Acuerdo 1217 Por el cual se aprueba la incorporación del cambio en los límites de generación y absorción de potencia reactiva de las unidades 1 y 2 de la planta de generación Quimbo y las respectivas curvas de carga

1217

4 Septiembre, 2019

Figura 1. Curva de Carga Unidades 1 y 2 de la central Quimbo

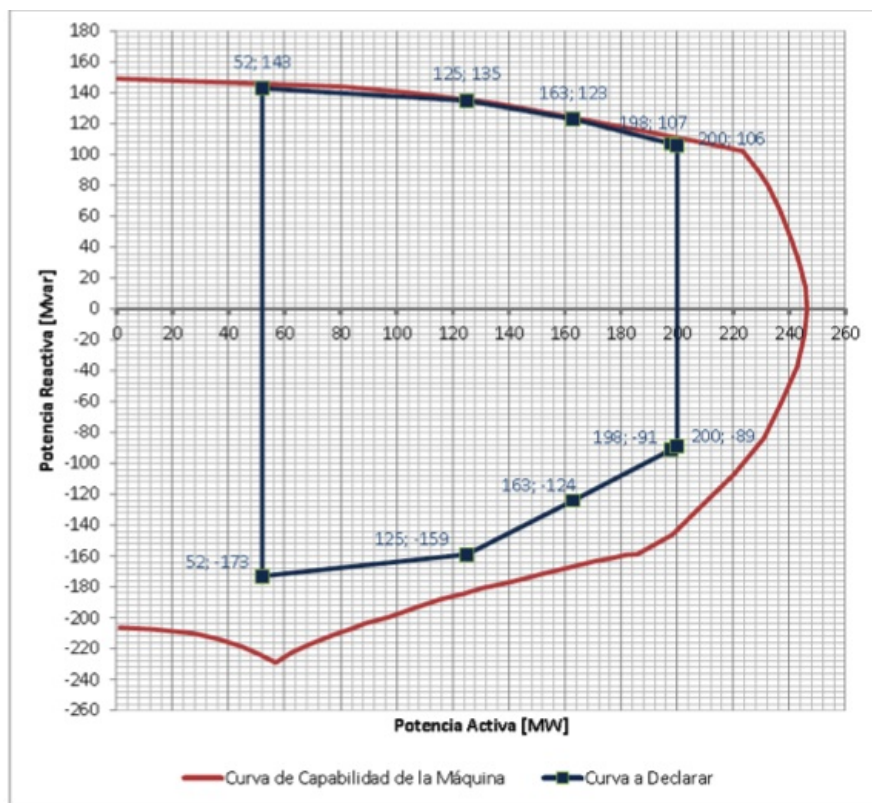
- 2** Que como resultado de la realización de las pruebas de potencia reactiva de las unidades 1 y 2 de la planta de generación Quimbo, se encontraron diferencias en los límites de generación y absorción de potencia reactiva, haciéndose necesario solicitar el cambio de los parámetros de la curva de cargabilidad.

- 1** Aprobar la declaración de una nueva curva operativa de carga de las unidades 1 y 2 de la planta de generación Quimbo, en las que se define la capacidad para entrega y absorción de potencia reactiva de las unidades en función de la potencia activa generada.

Sobreexcitación			Subexcitación		
P [MW]	Q [Mvar] Antes	Q [Mvar] Después	P [MW]	Q [Mvar] Antes	Q [Mvar] Después
52	+143	+143	52	-173	-173
125	+135	+135	125	-159	-159
163	+123	+123	163	-124	-124
198	-	+107	198	-	-91
200	-	+106	200	-	-89
